改善箇所説明図

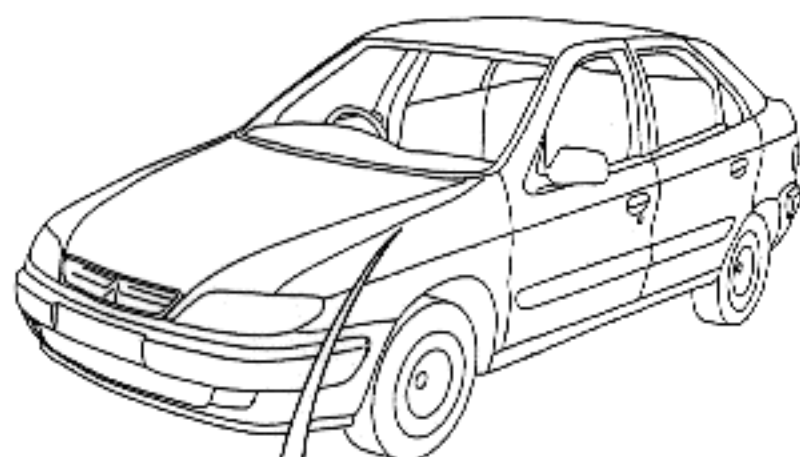
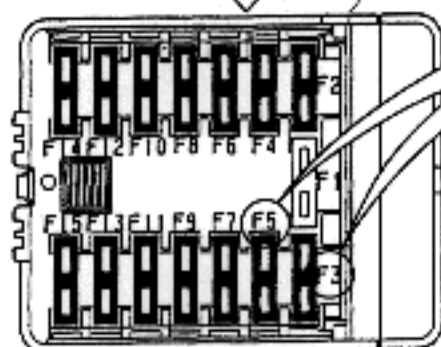
基準不適合発生箇所

原動機のラジエータ冷却用の電動ファンモーターにおいて、当該ファンモーター用ヒューズの容量が不適切なものがあり、そのままの状態で使用が続けると、当該ヒューズが溶断し、オーバーヒートに至るおそれがある。

改善前

F3 : 20アンペア

F5 : 20アンペア

改善後

F3 : 30アンペア

F5 : 30アンペア

全車両点検し、当該ヒューズを良品と交換する。
